1.)

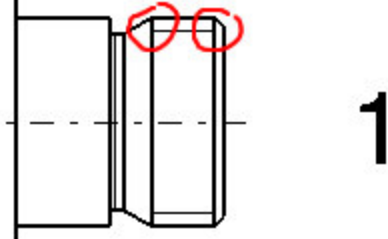
Gewindelinie beginnt nicht an der rechten Planseite und geht nicht bis in den Freistich. Obwohl der Freistich als Nut nach dem Gewinde abgezogen wurde.

Gleiches passiert ganz oder nur teilweise auch bei Gewinde 2, 3, und 4

In der Schnittdarstellung sieht Gewinde besser aus aber bei 3 stimmt es auch nicht.

Wenn man den Freistich gleich in die Skizze oder als Nut nach der Rotation des Bolzens (Siehe Gewinde 1 und 2 im Part) baut kann man das Gewinde nicht länger als die vorderste Mantelfläche definieren (Gewinde zu kurz)

4.)

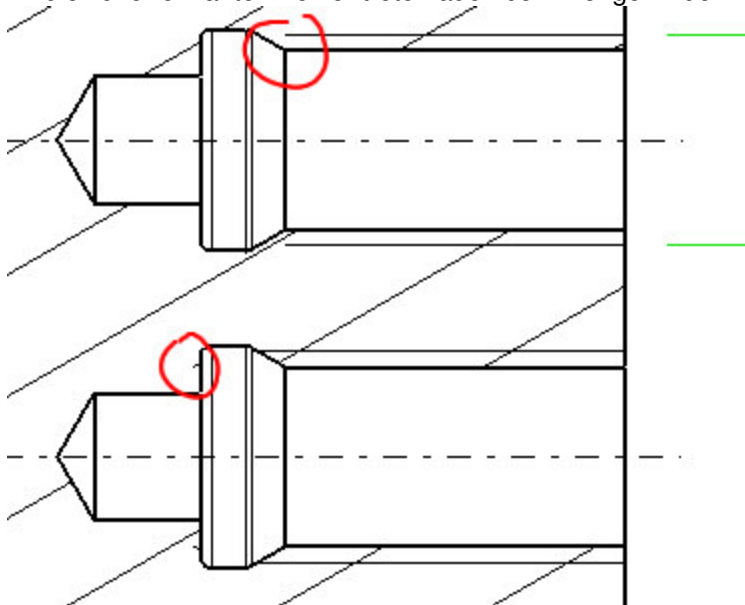
All die zuvor erwänten Fehler treten auch bei innengewinde mit Freistich auf. (Gewinde 6 und 7)

5.)

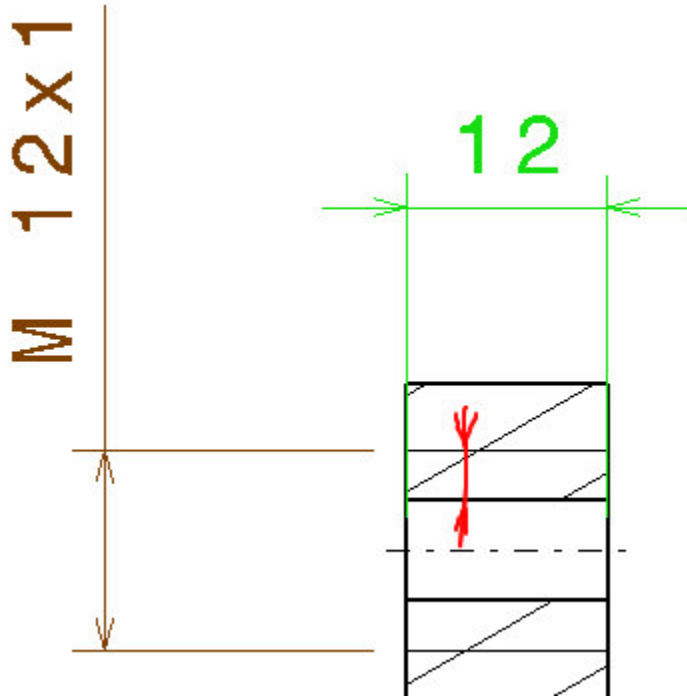
Wenn man bei Gewinde 7 und 8 (erzeugt durch Nur / Bohrung + separates Gewinde) den Bohrungsdurchmesser ändert könnte man Gewindeableitungen erzeugen, die völlig wirkichkeitsfremd sind.

Abstand Bohrung zu Gewindenenddurchmesser.

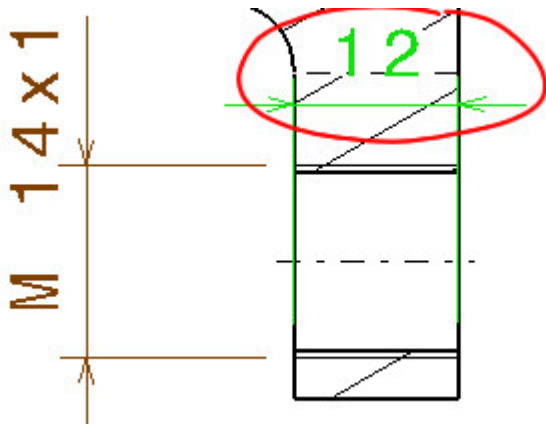
6.)  
 Unsön (kein Fehler) ist, dass immer die Gewindetiefe mit bemaßt wird , auch bei allen Durchgangsgewinden.

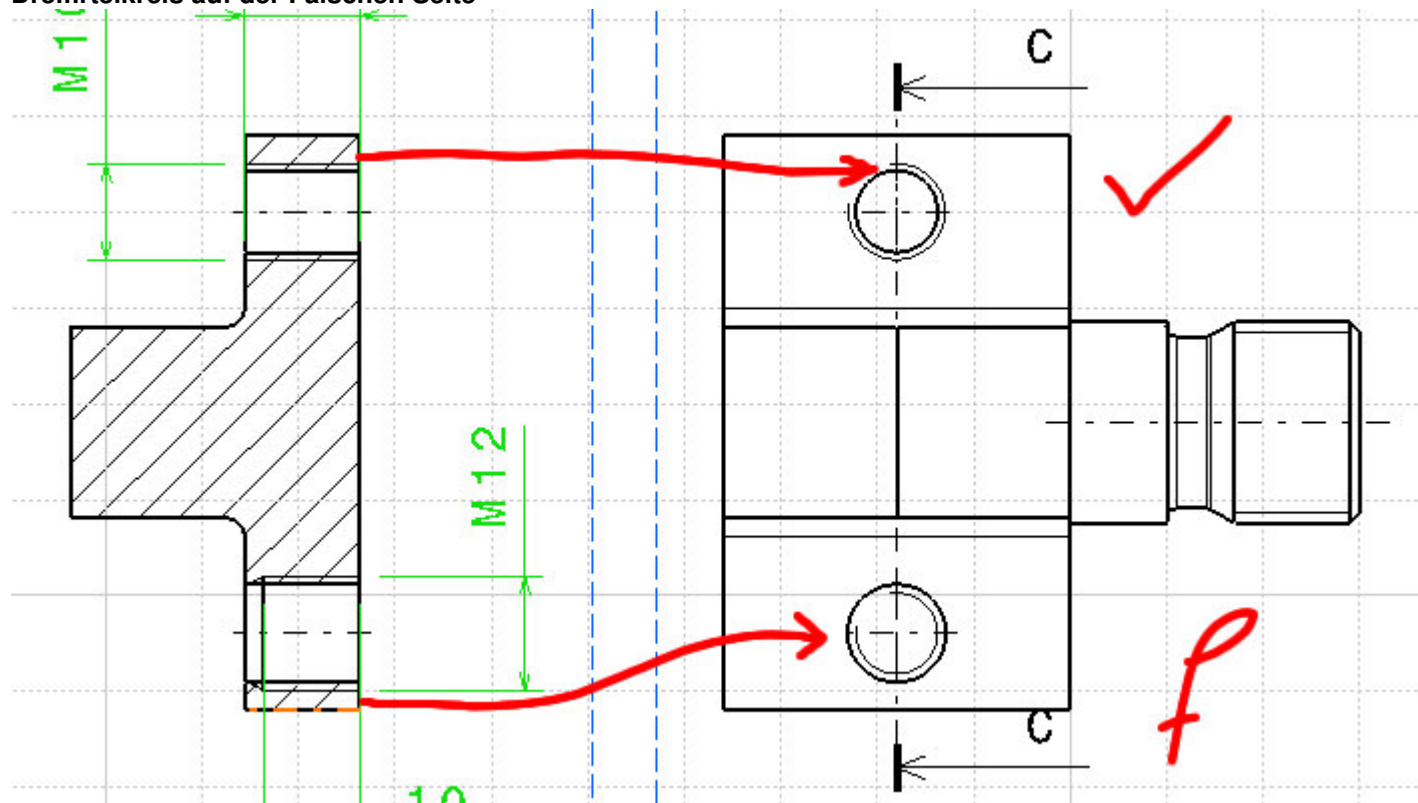
Dreifirterkreis auf der Falschen Seite

Oben Gewinde mit Gewindefunktion erzeugt  
unten Erzeugung mit Gewindedeklaration in der Bohrungsfunktion.

(Ich habe anschließend das Gewinde und die Bohrung noch einmal gelöscht und neu erzeugt dann ging es,- komisch oder?)
